Evidenční list, návrh změny stavby / projektové dokumentace - je podkladem pro změnu ceny díla dle smlouvy o dílo č. 8500008148 ZMĚNOVÝ LIST č. 001

Stavební akce:	"Napojení severního Rokycanska na dálnici D5, I. etapa" č.projektu: CZ.06.03.01/00/22_022/0002370
----------------	---

Dotčená část stavby:	SO 103.1 Napojení Litohlav - opěrná stěna		
Název / označení změny:	Odpočet nerealizované opěrné stěny u OK v Litohlavech		
Podklad pro změnu:	Skutečný stav na stavbě		
Návrh pro změnu podal:	Zhotovitel	Dne:	15.07.2024
Zdůvodnění a popis změny:	vzhledem ke skutečným výškovým poměrům mezi povrchem vozovky a přilehlým terénem v místě nově budované okružní křižovatky v obci Litohlav, není nutné realizovat v projektu uvažovanou opěrnou stěnu.		
Změna se týká položek:	viz příložený rozpočet		
Způsob ocenění změny:	Jedná se o položky, která se nachází ve smluvním rozpočtu / dle cenové soustavy URS / individuální kalkulace		
Vliv změny na termín dokončení díla:		NE	
Vliv změny na cenu díla:		ANO	
Náklady na změnu celkem:		-	645 885,31 Kč
přípočty celkem:			- Kč
odpočty celkem:		-	645 885,31 Kč
Přílohy:	položkový rozpočet s uvedením zdroje JC SD situace (PD) zápis z KD stanovisko AD stanovi

NAPOJENÍ SEVERNÍHO ROKYCANSKA NA DÁLNICI D5, I. ETAPA SO 103 NAPOJENÍ LITOHAV - OKRUŽNÍ KŘÍŽOVATKA SITUACE

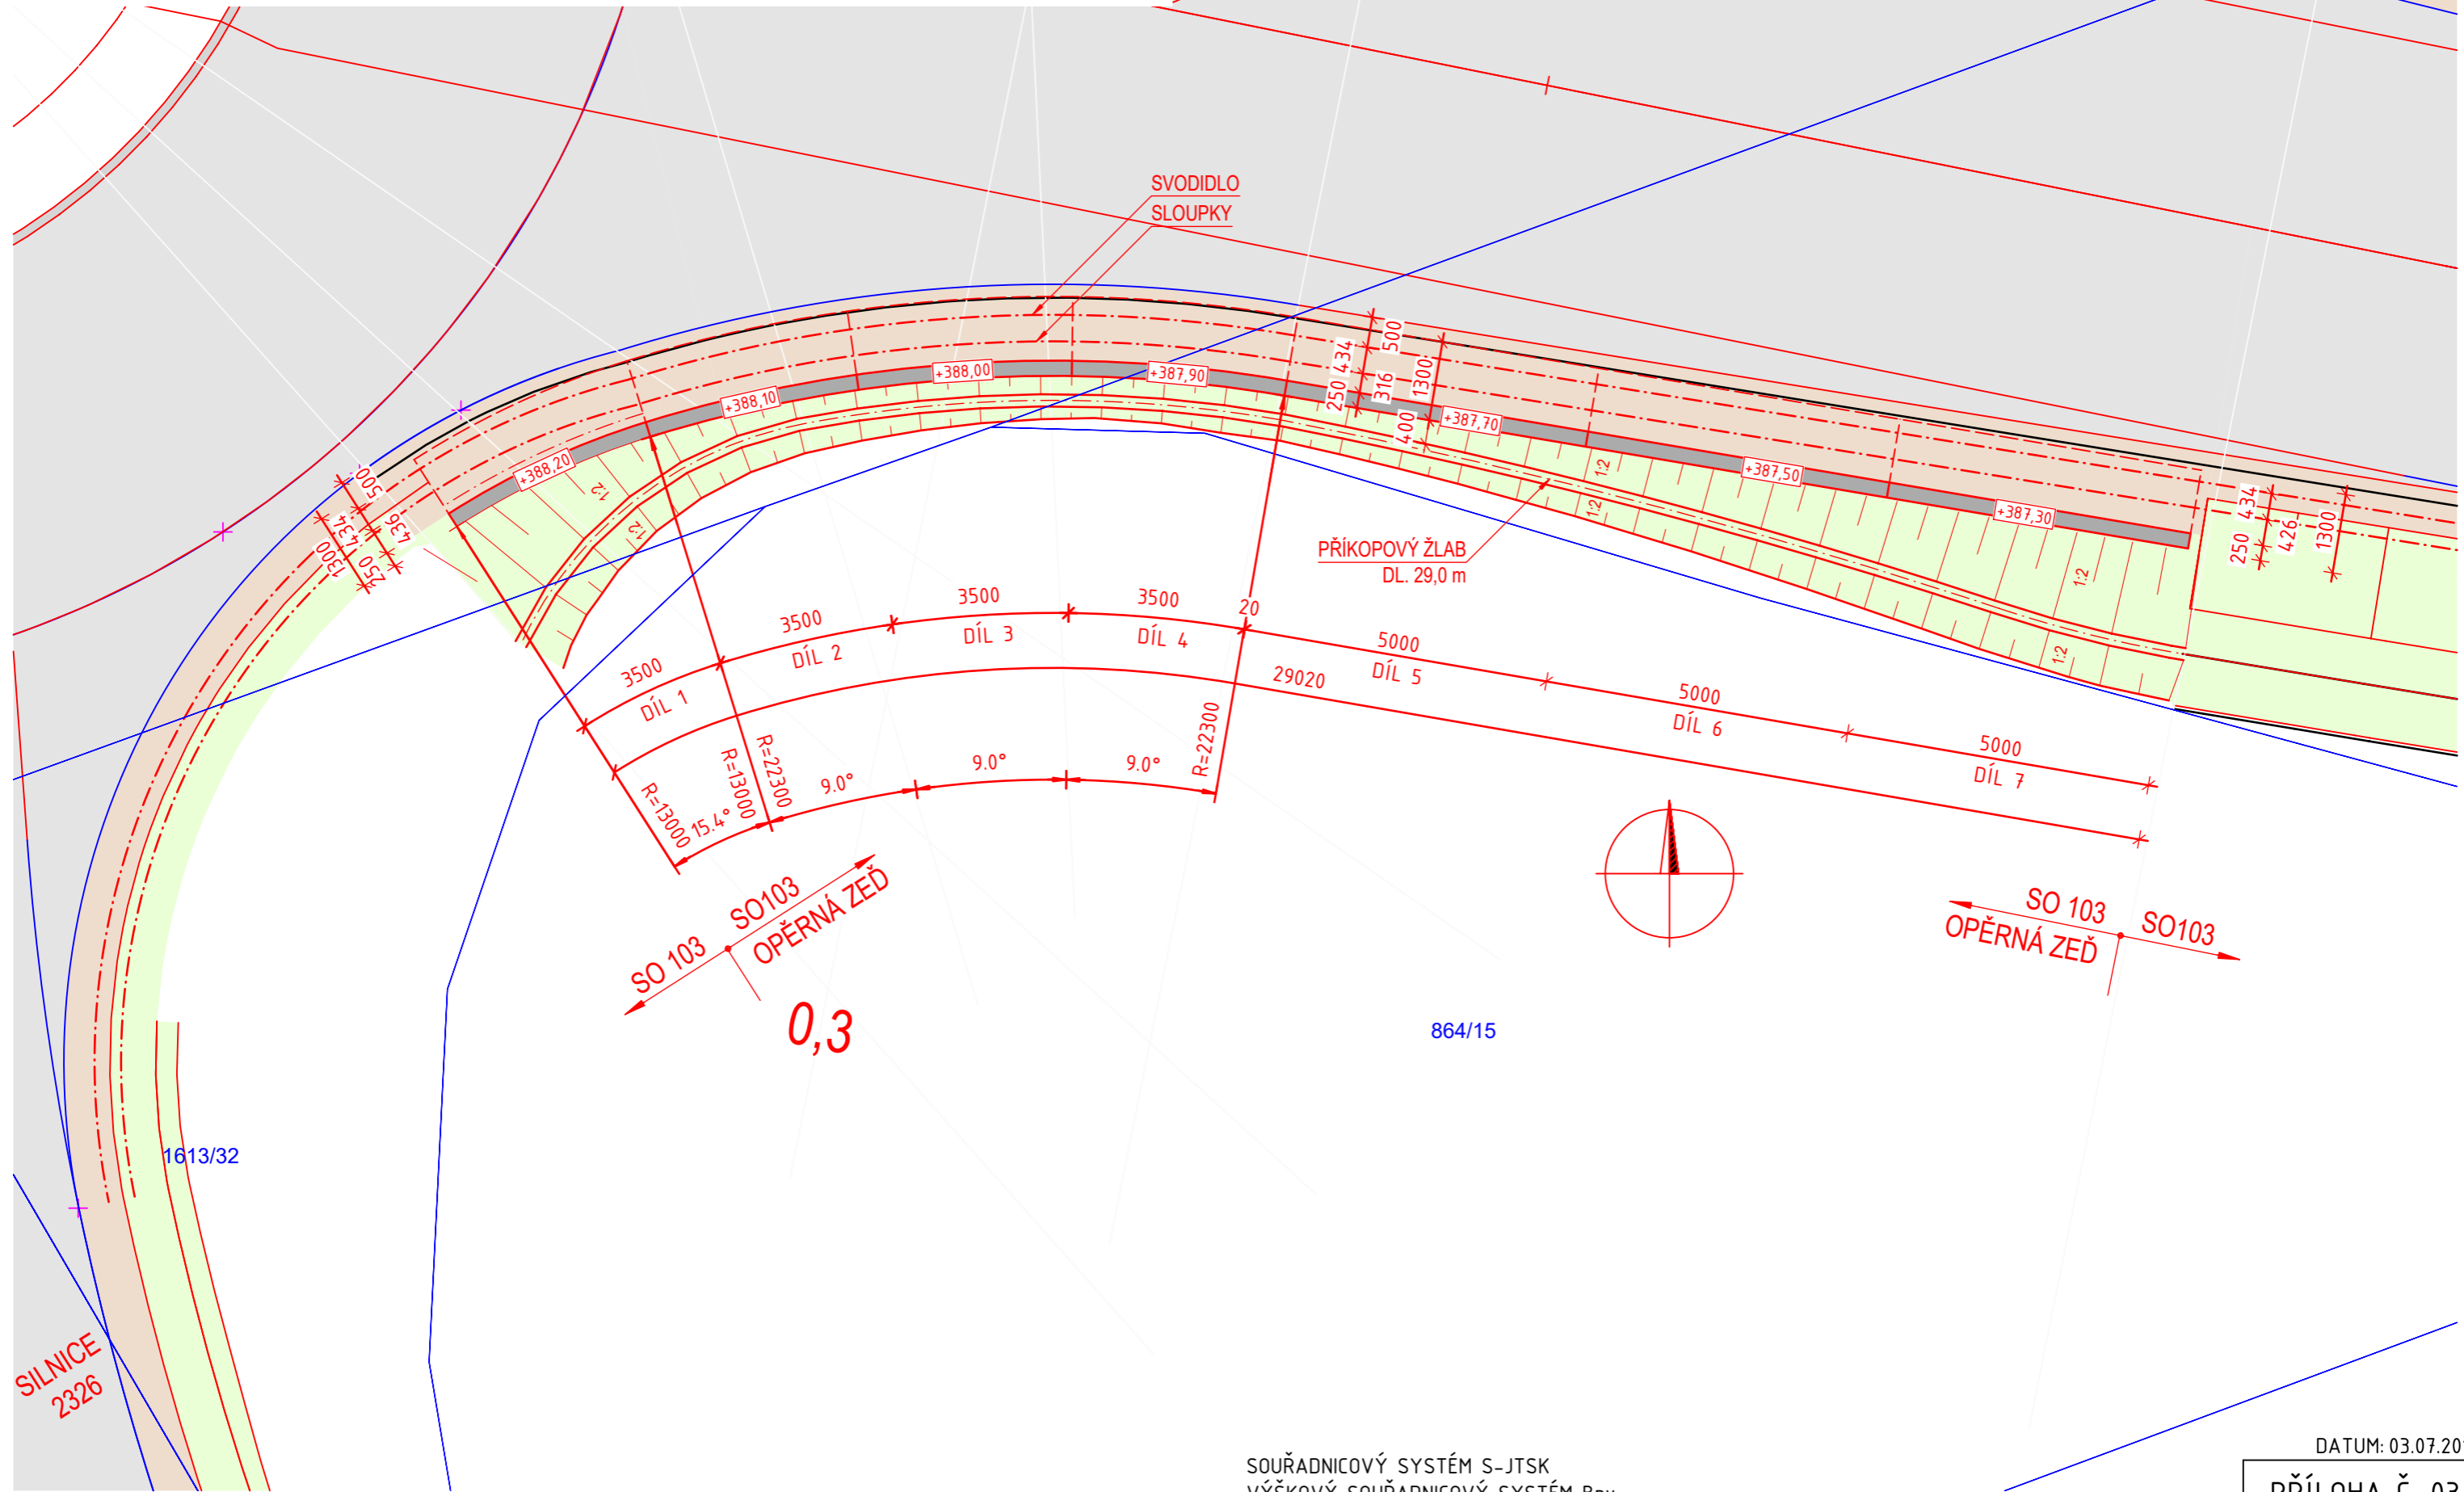
Zhotovitel prověřil, zda je nutná realizace opěrné zdi v oblasti okružní křižovatky Litohlavy. Z šetření vyplývá, že vhodnou úpravou svahů a příkopů v rámci RDS není nutné opěrnou zeď realizovat. Nové řešení urychlí výstavbu dané části v návaznosti na uzavírku silnice. Zástupci investora s návrhem řešení souhlasí. Bude vypracován změnový rozpočet méněprací.

Původní řešení s opěrnou stěnou bylo navrženo s ohledem na eliminaci zásahu do okolních (původně soukromých) pozemků. Řešení bez opěrné stěny – pouze vysvahováním – je vhodnějším řešením.

AD souhlasí s navrženou změnou.

Z šetření vyplynulo, že vzhledem ke skutečným výškovým poměrům mezi povrchem vozovky a přilehlým terénem v místě nově budované okružní křižovatky v obci Litohlavy, není nutné realizovat v projektu uvažovanou opěrnou zeď. Výškové poměry budou vyřešeny v rámci RDS vhodnou úpravou svahů a příkopů.

Technické posouzení: Vhodnou úpravou svahů a příkopů není nutné opěrnou zeď realizovat.
